高浜発電所（1，2，3，4号炉）安全審査資料	
資料番号	
提出年月日	2020年12月1日

高浜発電所 1～4号炉
津波警報等が発表されない可能性のある
津波への対応について
＜補足説明資料＞

2020年12月
関西電力株式会社

原子炉設置変更許可申請書（2020年10月5日申請）
別紙2（本文）

第 1.4.1 図(1) 入力津波波形 (1)

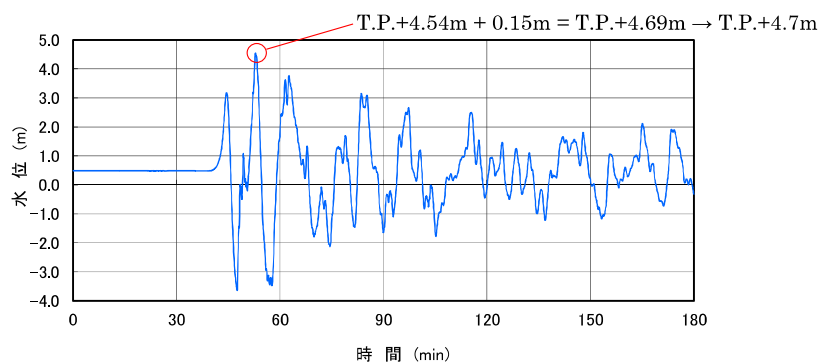
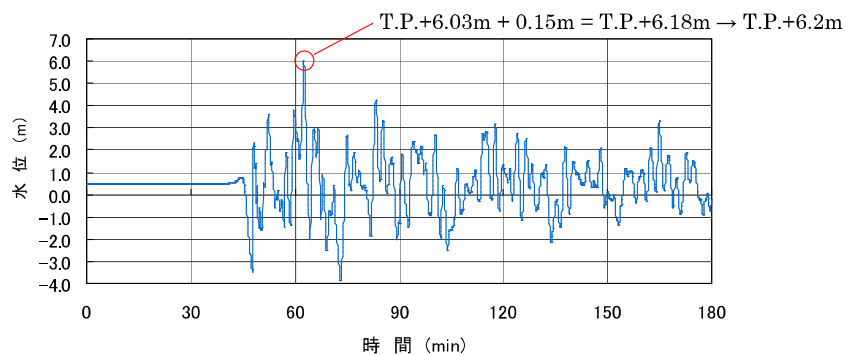
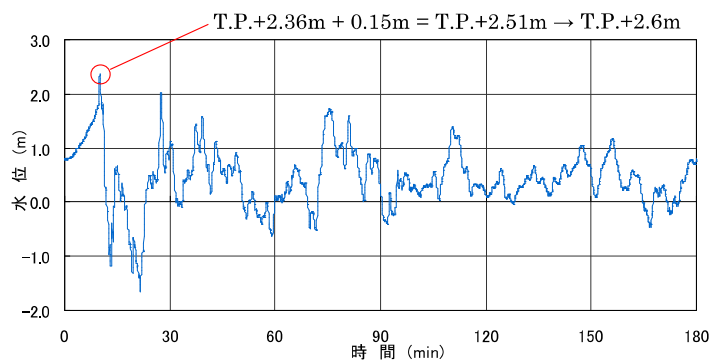
・基本設計では、施設に対して最も影響を及ぼす津波を耐津波設計に用いる入力津波として設定するが、それだけではなく、津波高さとしては小さくても施設に対して影響を及ぼす津波について、その津波の第1波の水位変動量を基本設計で設定した取水路防潮ゲートの閉止判断基準で確認できることが必要となる。その際、基本設計では評価することができない計装誤差を考慮するため、詳細設計で作成することとする。

第 1.4.6 図（1/3） 漂流物評価フロー

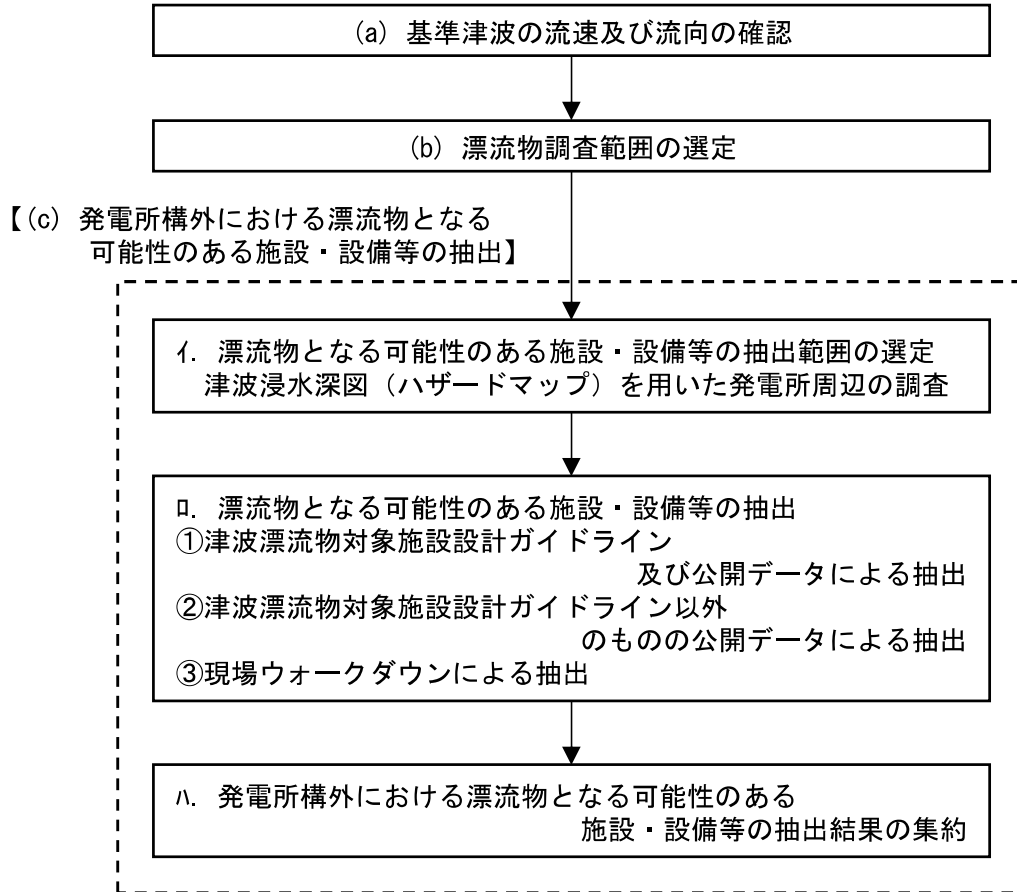
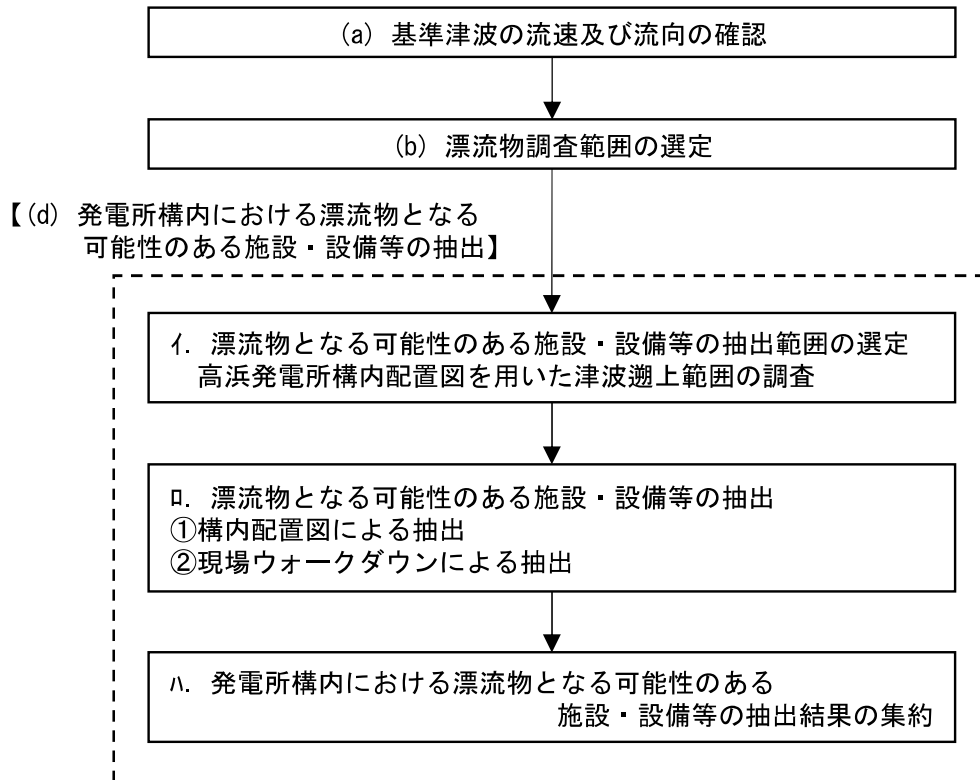
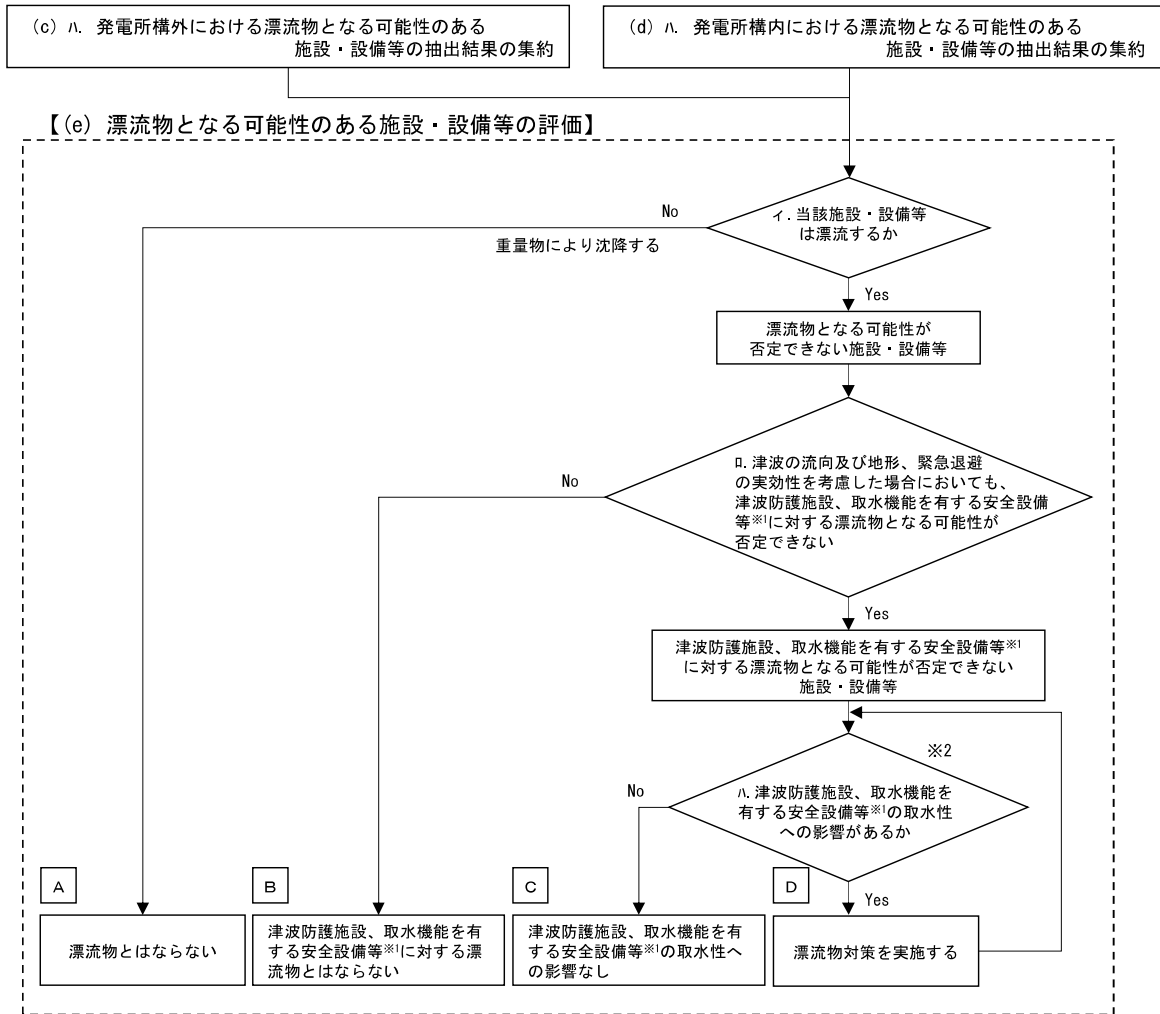
第 1.4.6 図を変更する。第 1.4.6 図以外は変更前の「(a)漂流物の抽出方法」の記載に同じ。

第10.6.1.1.8図 潮位観測システム（防護用）概念図

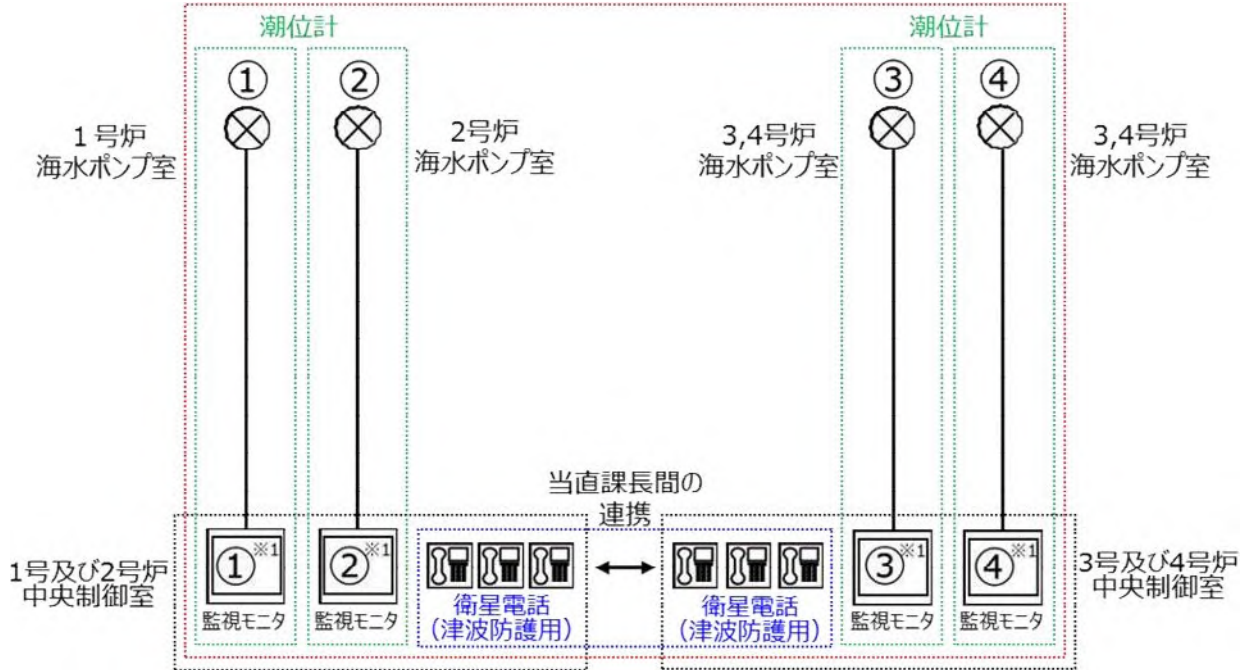
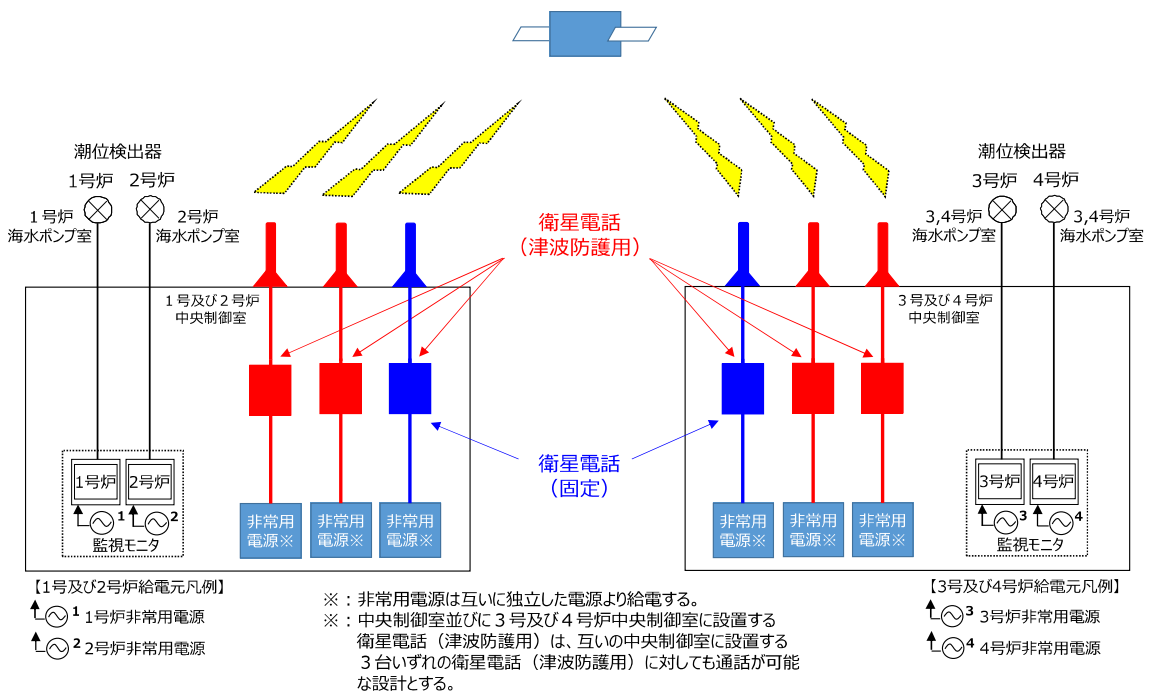
潮位観測システム（防護用）の概念図を第 10.6.1.1.8 図に、潮位観測システム（防護用）の電源構成概念図を第 10.6.1.1.9 図に示す。
